Anschrift
Beeskowdamm 3–11
14167 Berlin

Maßn–Nr./Maßnahme
B15108–80032060–001–731–01

Planinhalt
LP5-Ausführungsplanung
Dachaufsicht üb. 5.OG

Datum: 08.10.2024	Maßstab: 1:100	
Bearbeitung: AE	Projektnummer: 22046	geprüft: DH
Blattgröße: A0	Zeichnungsnr. 800320070001AAR_DA___––c

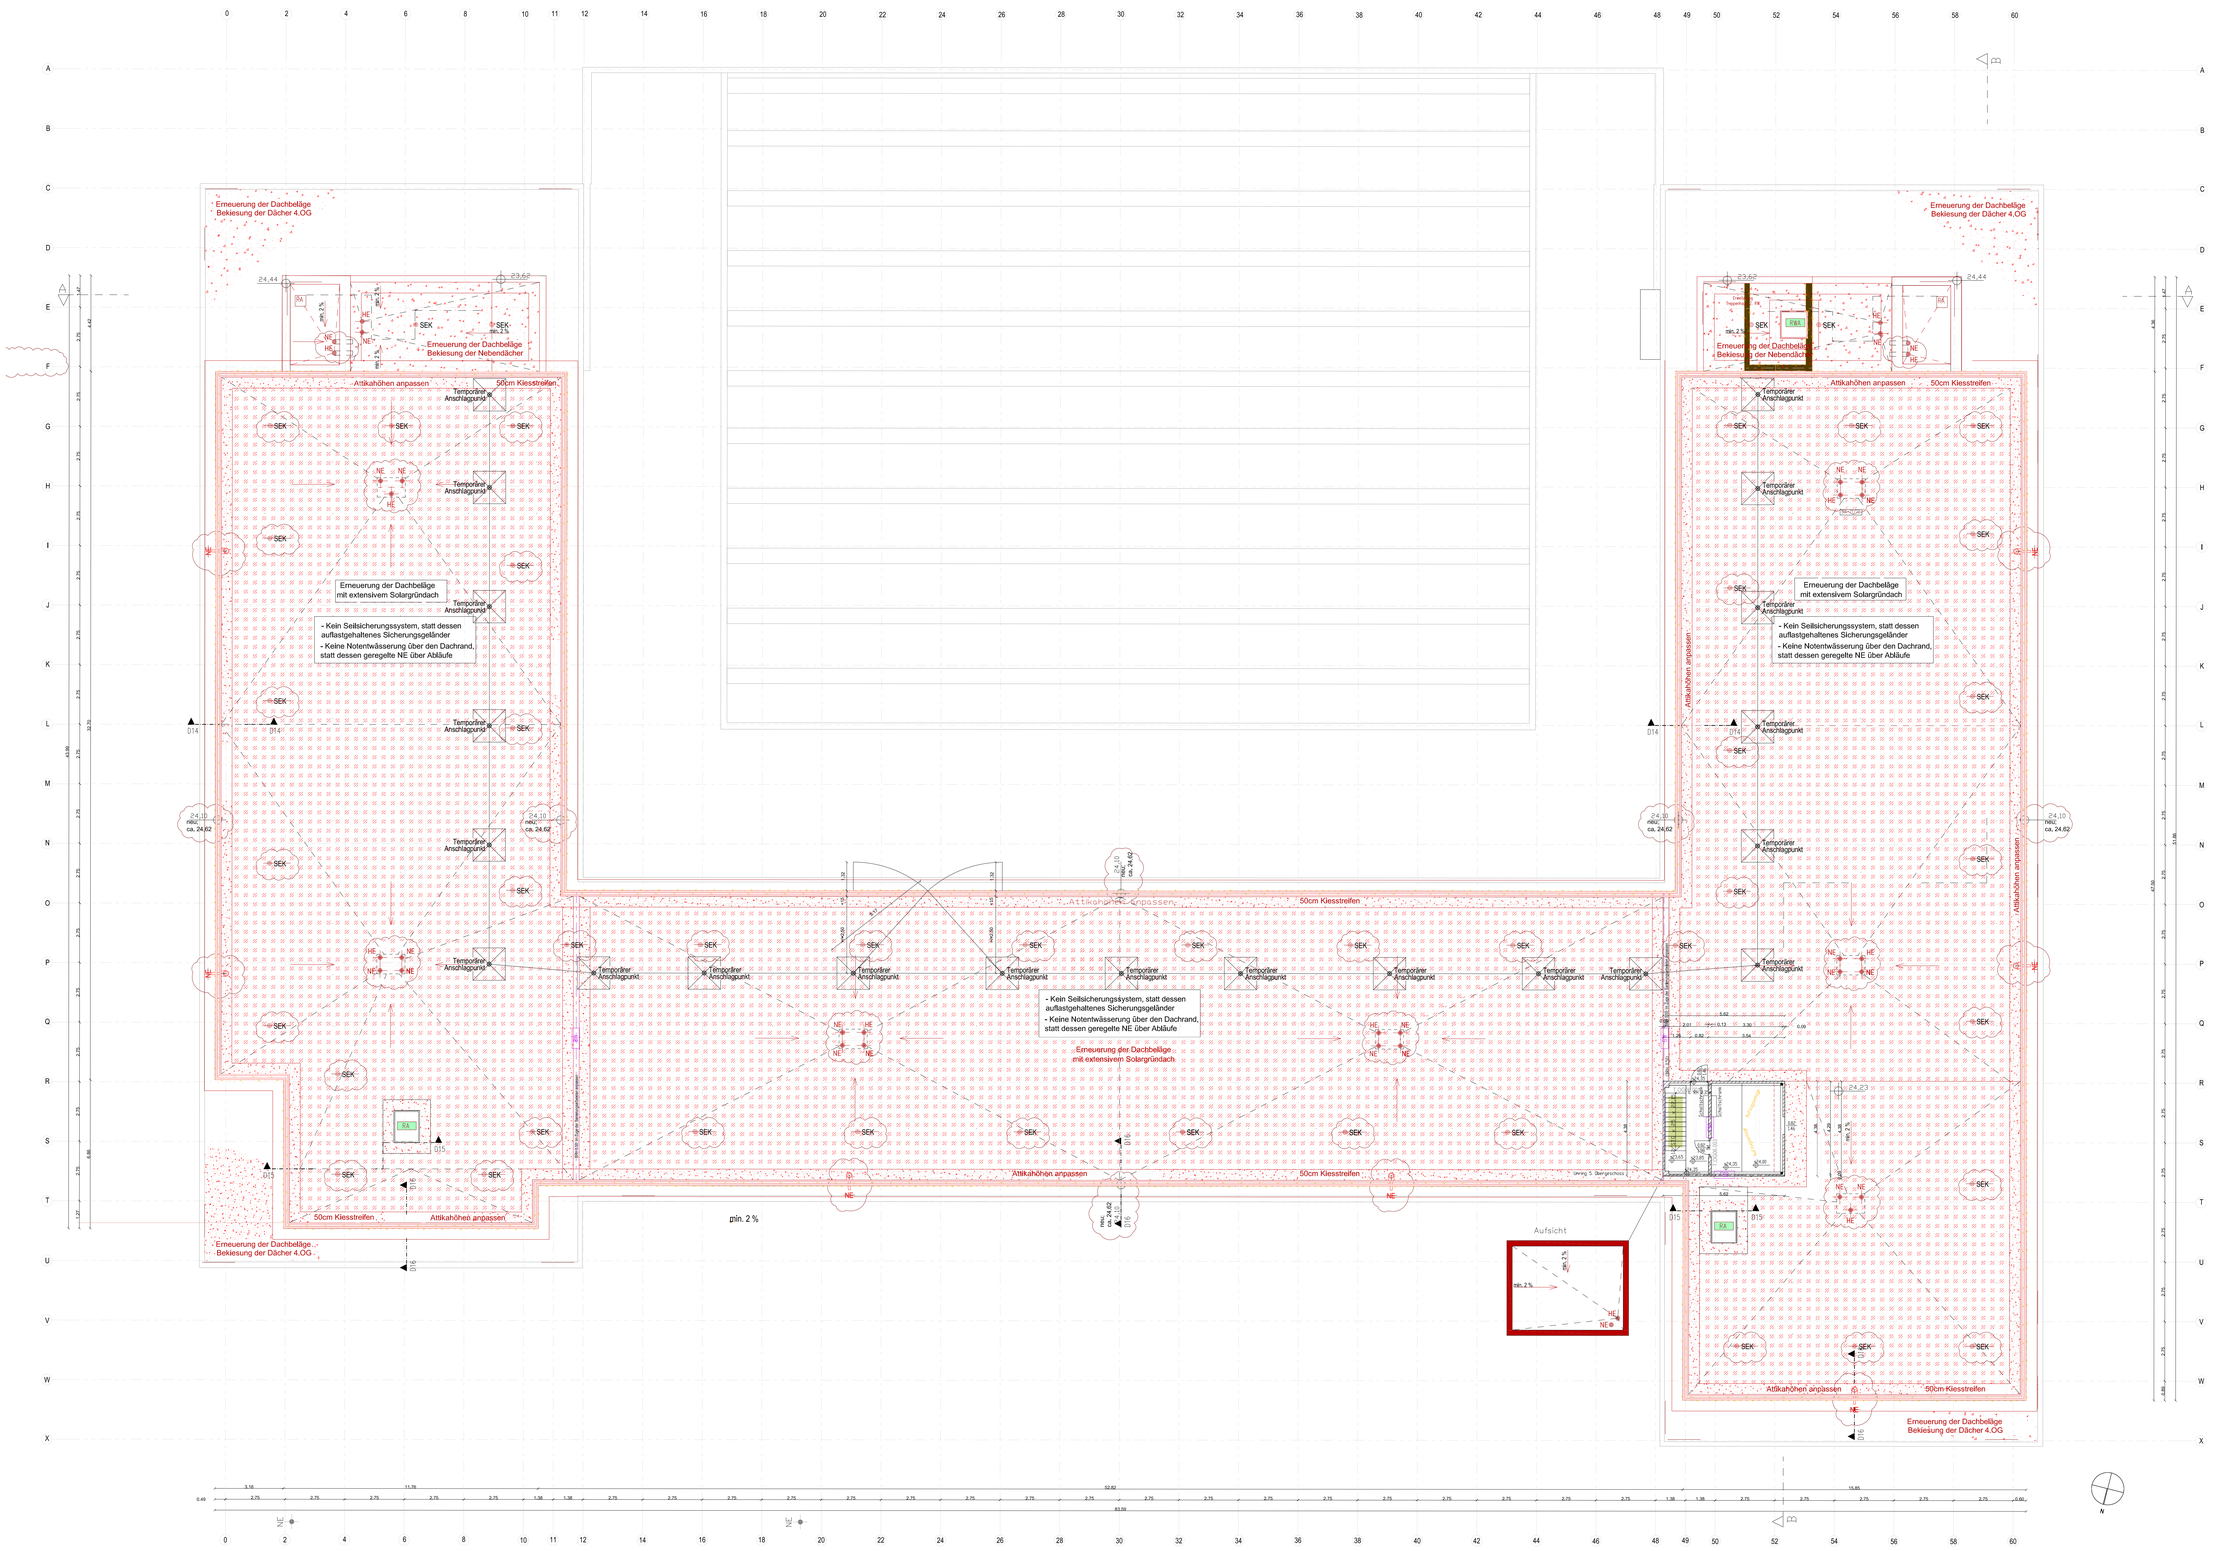
Index	Datum	Gez	Änderung
C	20.04.26	AIB	Änderung Höhenkoten Attika wg. Dachanderhöhung
			Aktualisierung HE / NE
			Gesegelte NE, keine Notentwässerung üb. den Dachrand
			Temp. Absturzsicher. auflastgehalten mit Seilsich.–System
			Stahlornes Sicherheitsgeländer, auflastgehalten
B	14.01.26	AIB	Bekiesung Dachflächen üb.5.OG/Üb. Überfahrten
			Zeichn.Nr. gem. PlCod./Colorierung Vegetation
			Hinweis: keine weitere inhaltl. Prüfung erfolgt
A	21.02.25	MP	Anpassungen
